**Enquête Publique Unique du 16 août au 16 septembre 2021**  
**Arrêté préfectoral du 9 juillet 2021**

**PROGRAMME D'AMENAGEMENT HYDRAULIQUE DE  
LUTTE CONTRE LES CRUES ET LES INONDATIONS  
DU PANSARD ET DU MARAVENNE SUR LE  
TERRITOIRE DE LA COMMUNE DE LA LONDE-LES-  
MAURES**

# Rapport d'enquête unique

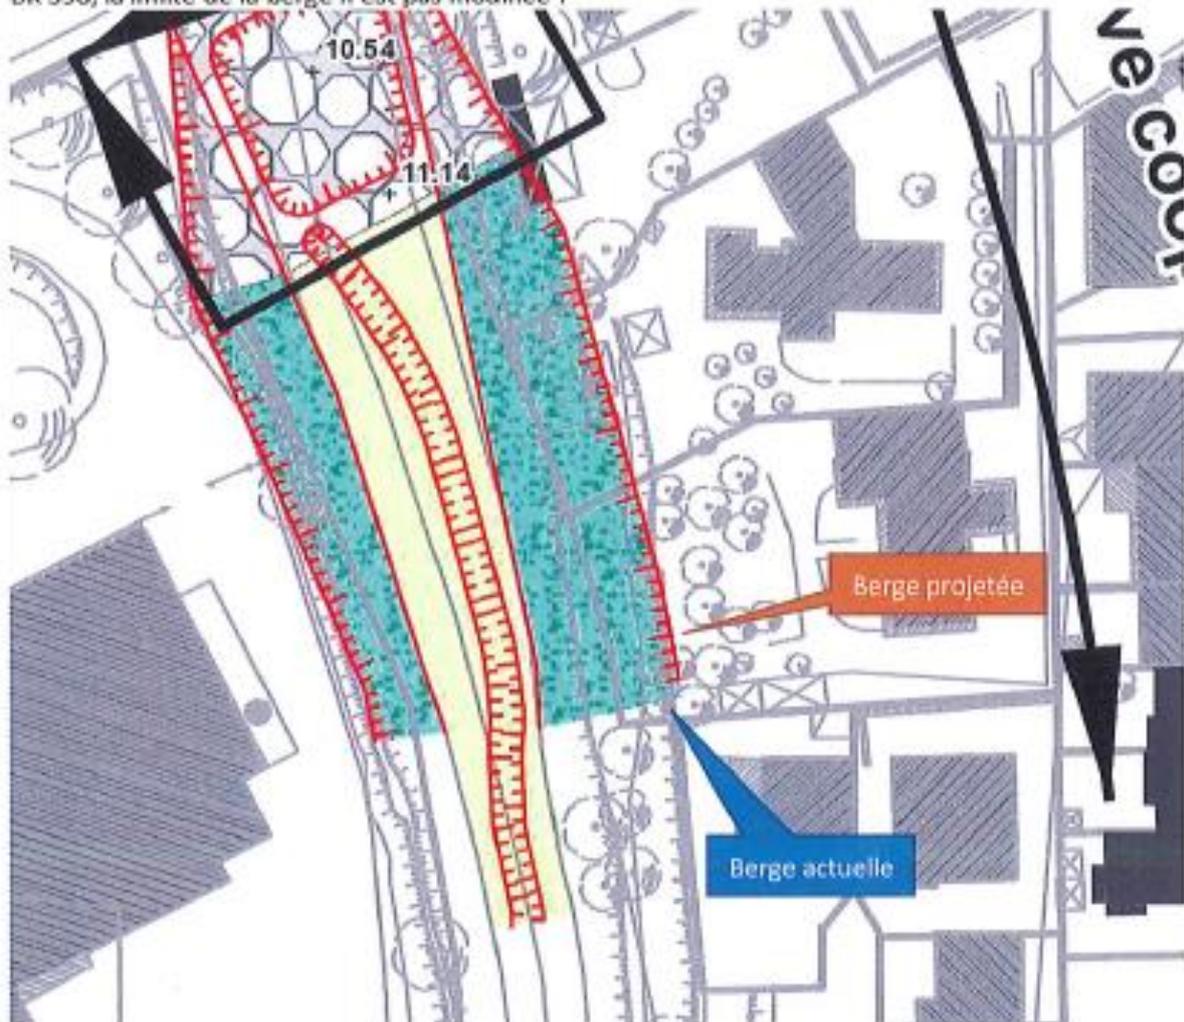
Quelle largeur de berge sera laissée aux propriétaires en bord de rivière (cas de la parcelle BK 590 par exemple) ?

La largeur de berge prise dans le cadre du projet est ajustée au cas par cas. Dans le cas de la parcelle BK 590, la limite de la berge n'est pas modifiée :

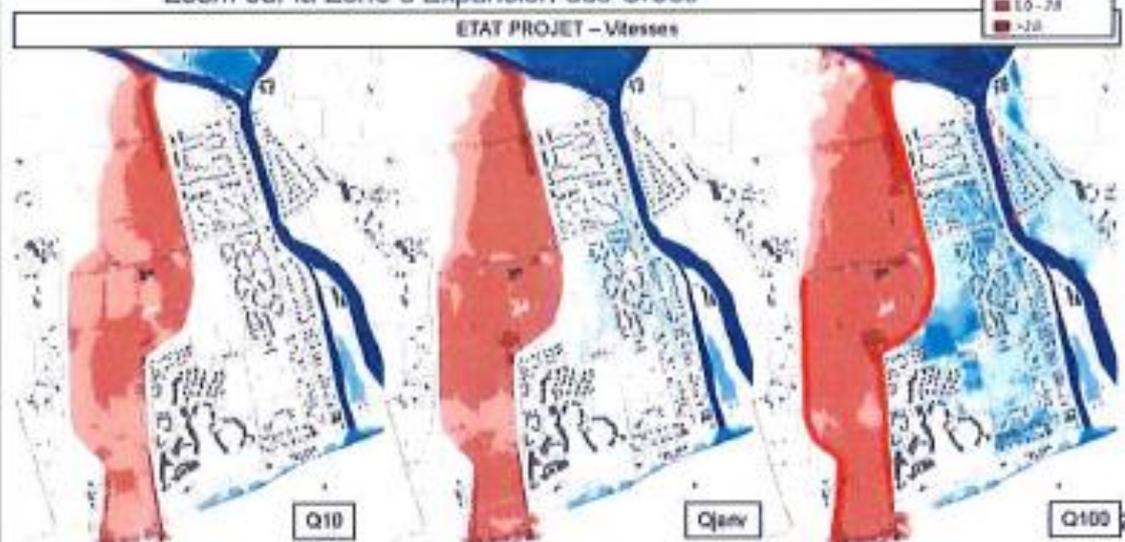
**d) Pérennité même de la pinède du Bastidon avec l'accroissement de la hauteur d'eau et des vitesses :**  
Au droit de la pinède, les vitesses d'écoulement en l'état aménagé restent inférieures à 1m/s. Les hauteurs sont entre 1 et 2m. Les efforts générés par la poussée des écoulements sont largement inférieurs à ce que peut subir l'arbre soumis à une rafale de vent.  
En effet, un arbre lors d'une tempête est soumis à :

- une surface au vent près de 60 fois plus importante que les écoulements considérés (en considérant une surface au vent de 20-30m<sup>2</sup> et une section face à l'écoulement de 0.3m<sup>2</sup>) ;

- un bras de levier (favorisant le basculement) 20 fois plus important que les écoulements considérés (hauteur de l'arbre de 20m et bras de levier de 15m en cas de tempête / bras de levier de 0.75m en cas de crue) ;
- une densité 1000 fois moins importante de l'air par rapport à l'eau ;
- Ainsi, le rapport des effets majorants ( $60 \times 20 = 1200$ ) compense les effets minorants ( $\times 1000$ ).

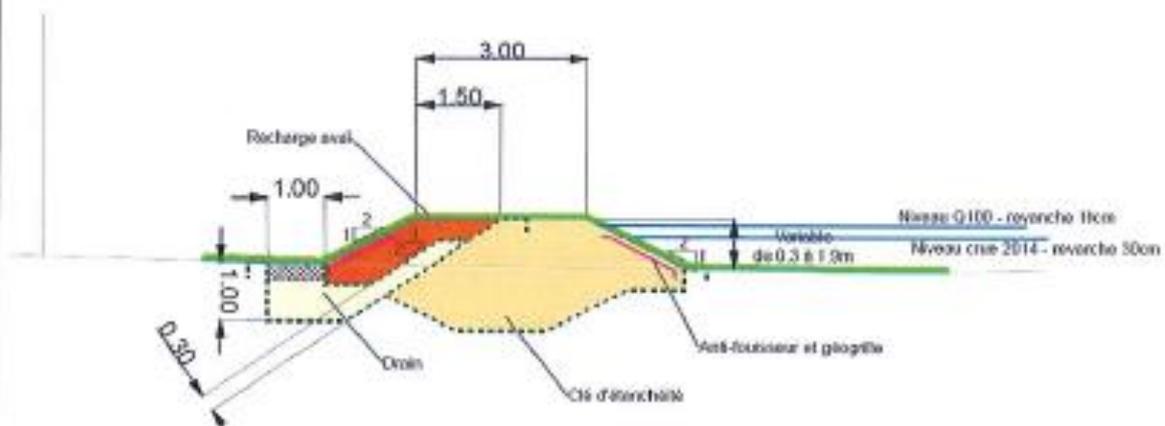
**h) Rôle et nécessité du déversoir de sécurité :**

La conception d'un système d'endiguement dans les règles de l'art nécessite la définition de la crue de protection (la crue de 2014 dans notre cas) et la maîtrise des eaux en cas de surverse pour les crues supérieures. Un déversoir de sécurité est donc nécessaire. Il est localisé au niveau du secteur le moins vulnérable (champs). En d'autres termes, le programme d'aménagement prévoit, en cas de dépassement de l'occurrence de protection, la maîtrise des eaux de surverse sur le système d'endiguement, plutôt qu'une surverse non maîtrisée potentiellement à proximité immédiate d'enjeux habités et pouvant créer une rupture de la digue. Ainsi, le système d'endiguement a été dimensionné pour supporter les niveaux d'eau d'une crue centennale sans rupture en gérant les débordements entre les occurrences 30ans et 100ans. D'autre part, pour une crue supérieure à celle de 2014, le Maravenne déborde également et inonde les quartiers Sud.

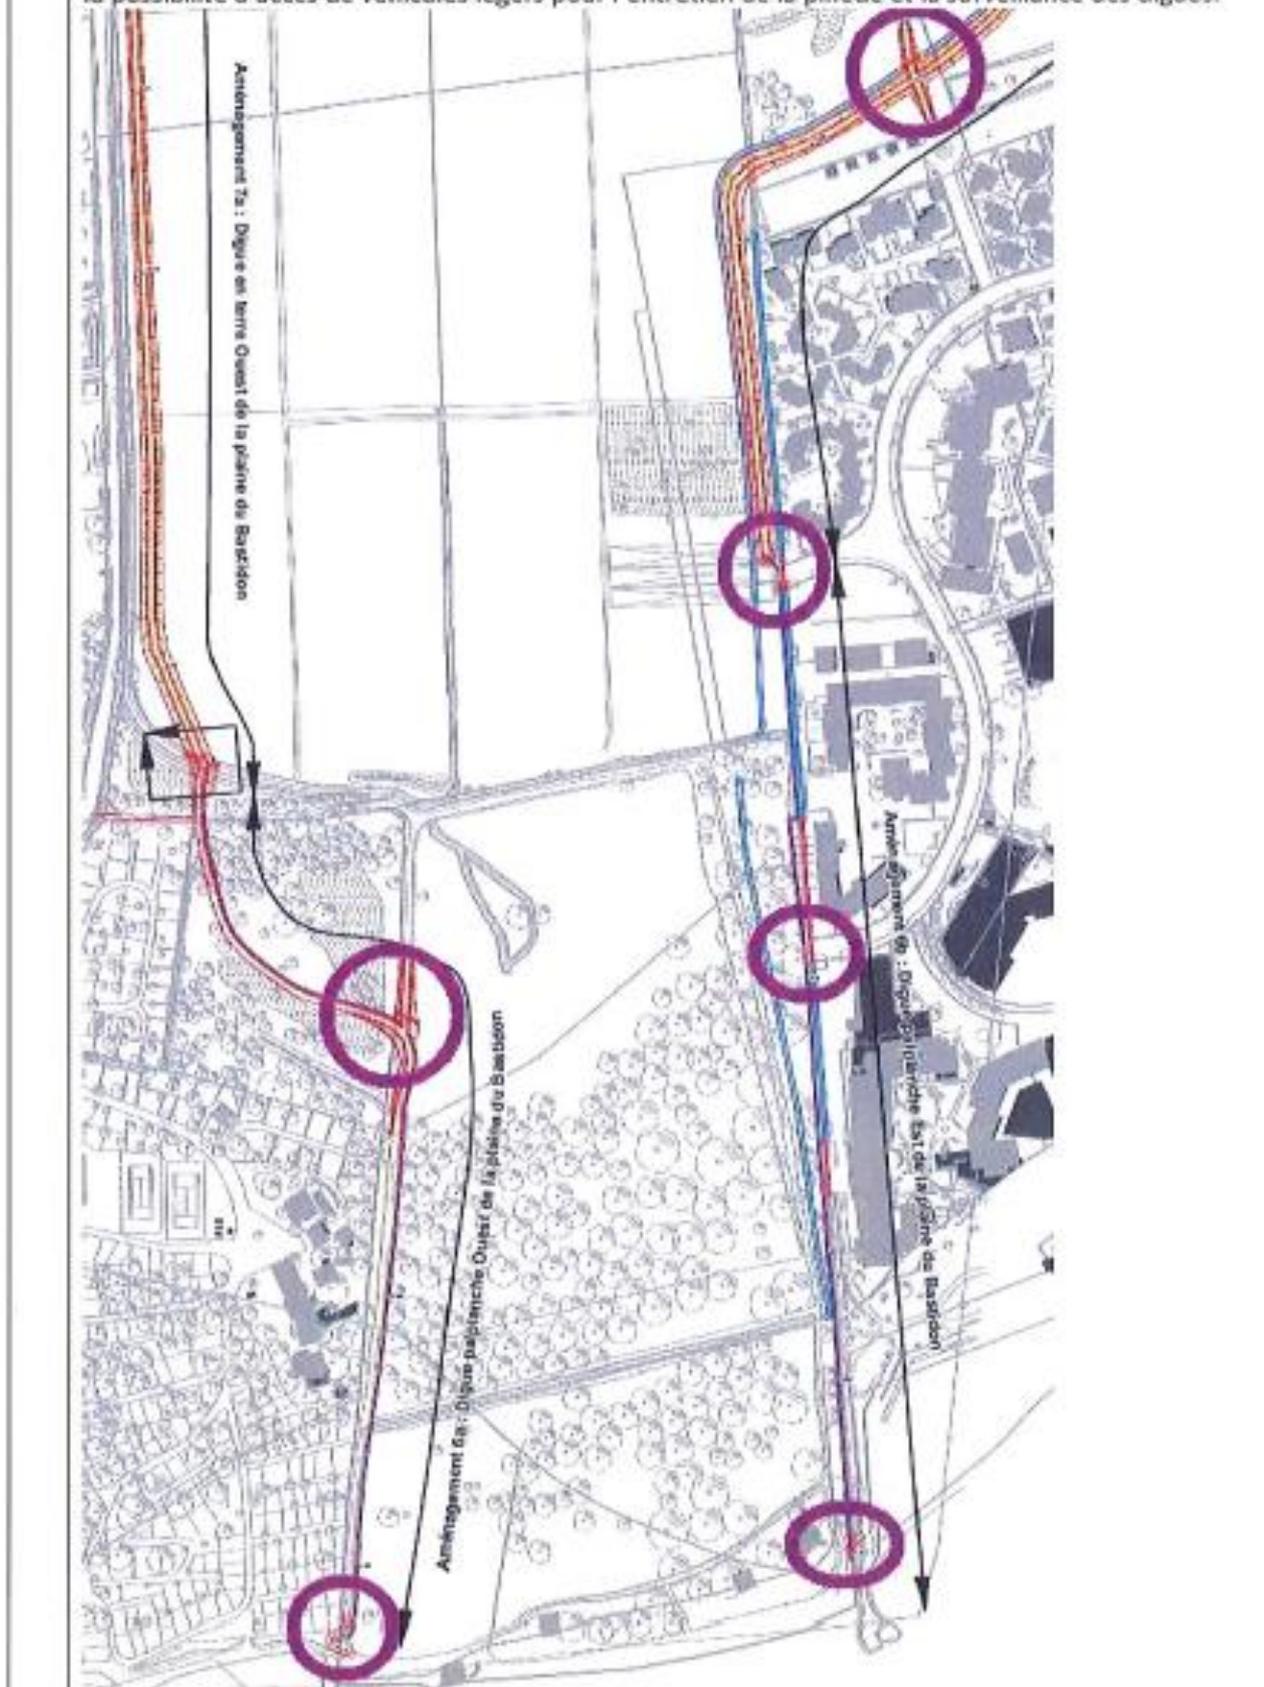
**m Restrictions éventuelles d'accès à la pinède du Bastidon :**

**)** Le projet prévoit 6 points d'accès à la pinède du Bastidon. Ces accès seront uniquement piétons avec la possibilité d'accès de véhicules légers pour l'entretien de la pinède et la surveillance des digues.

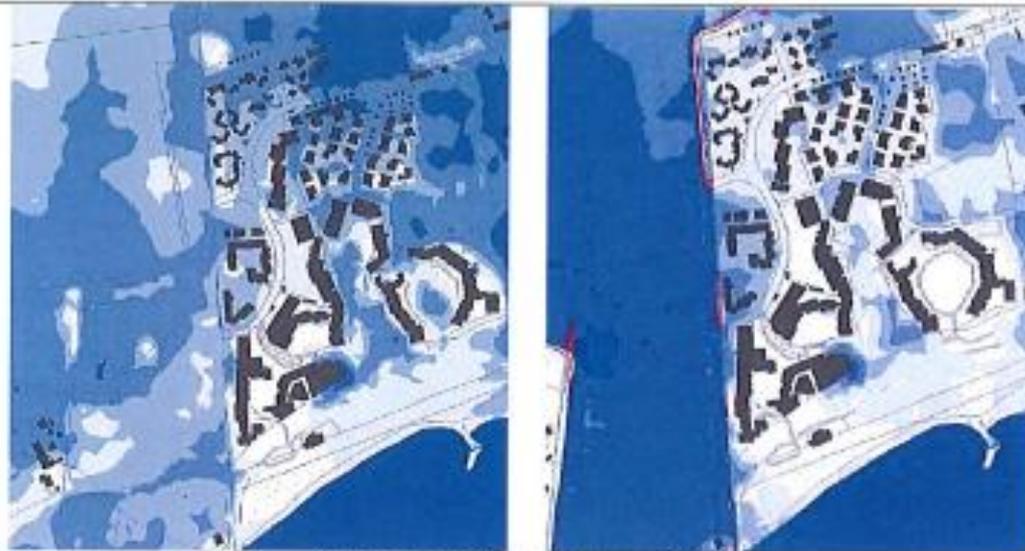
Revanche du pont de la traverse des pêcheurs trop limitée :

Le dimensionnement du futur pont de la traverse des pêcheurs est contraint par les cotes des voiries. Néanmoins, la suppression du gué du port Maravenne améliorera la transparence hydraulique (abaissement de la hauteur des niveaux d'eau et réduction du phénomène d'envasement en amont du nouveau pont), réduira le risque d'embâcle et permettra un accès à la rive gauche du Maravenne en période de crue. Un tirant d'air de 50cm est une valeur usuelle. Néanmoins, l'aménagement du pont pourra être optimisé dans les études de conception à venir afin d'augmenter ce tirant d'air.

Extrait du maillage du modèle 2D au niveau du déversoir du Pansard

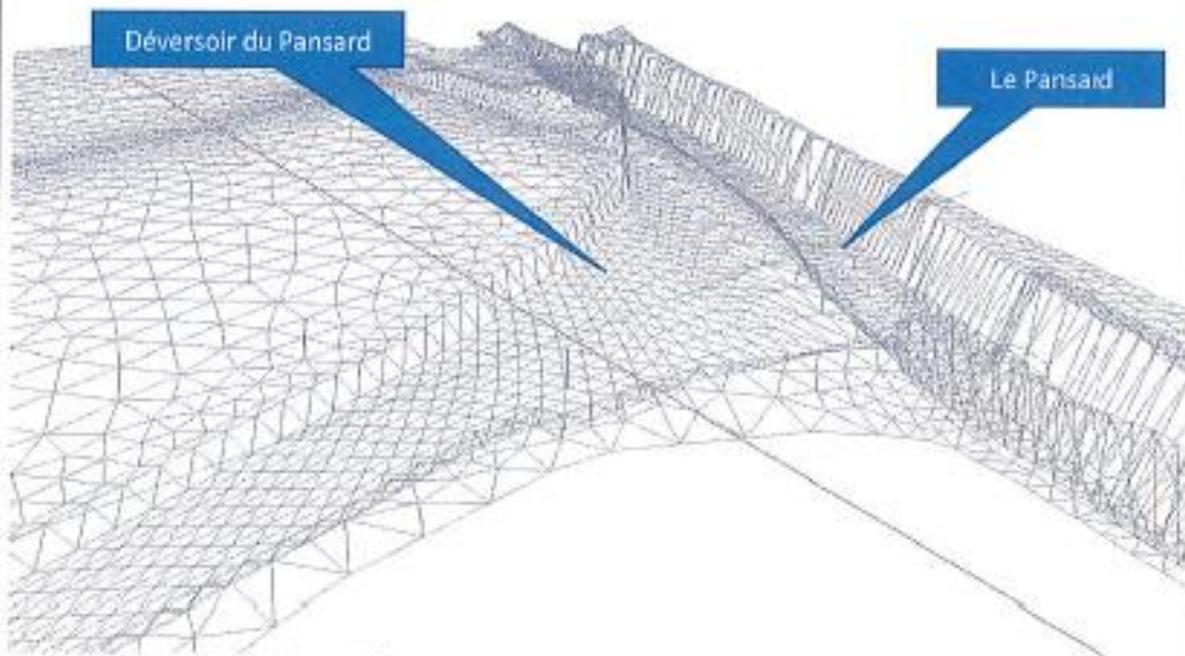
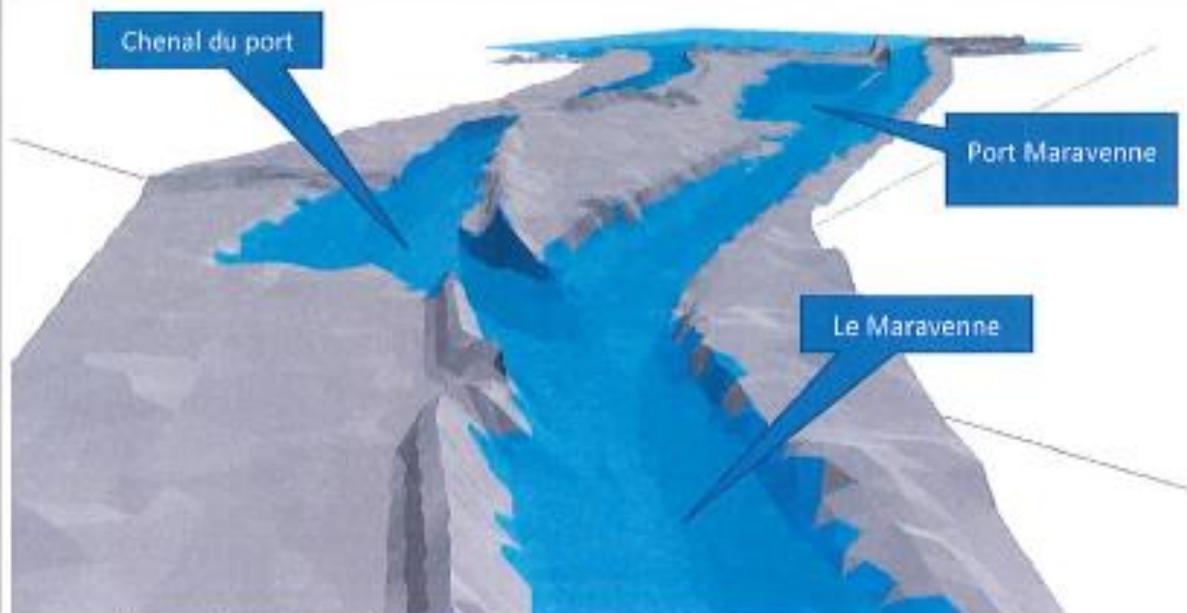
Incertitude sur les calculs en cas de déflueuse :

Pour le dimensionnement des aménagements, différents types de modélisation ont été exploités. Notamment des modélisations 2D spécifiques ont été construites sur les zones de déflueuse, là où le modèle global (1D en lit mineur / 2D en lit majeur) présente des limites d'utilisation.

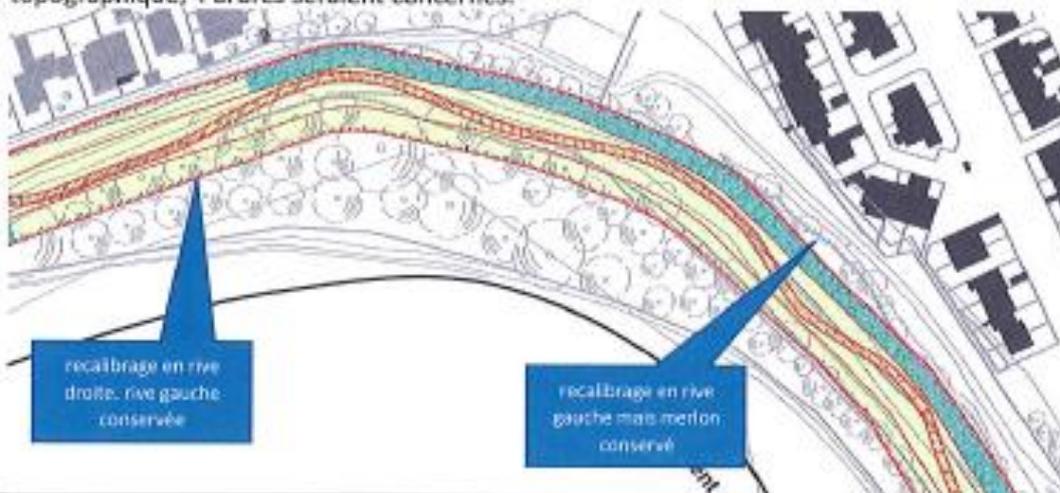
**o) Souhait du maintien des talus et des arbres en rive gauche du Pansard entre le pont Ducournau et le pont blanc (rue Matisse et Chopin) :**

Le choix de la rive concernée par les travaux est issu de l'identification des espèces protégées au niveau des berges du cours d'eau. Sur la partie amont de ce tronçon, le recalibrage concerne uniquement la rive droite du cours d'eau (coté plaine du Bastidon), les merlons et arbres de la rive gauche ne sont pas concernés par les travaux. A l'aval, le recalibrage concerne uniquement la rive gauche du cours d'eau, néanmoins la vue en plan du projet montre que le talus projeté du projet se situe au niveau du talus actuel. Celui-ci sera ainsi conservé. Le projet profite du délaissé entre le cours d'eau et ce talus pour permettre son élargissement. En revanche, les arbres actuellement présents entre le merlon et le cours d'eau ne seront pas conservés. D'après les relevés issus du plan topographique, 4 arbres seraient concernés.

Inondabilité état actuel / état projet (Q janvier 2014)

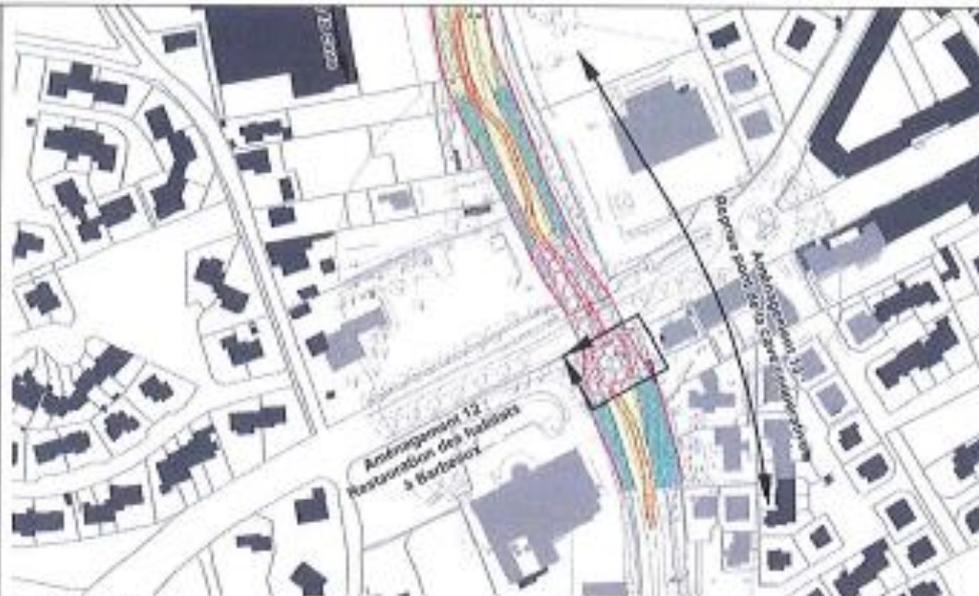
**p) Absence de travaux sur le Pansard sur les parties amont du pont Ducournau :**
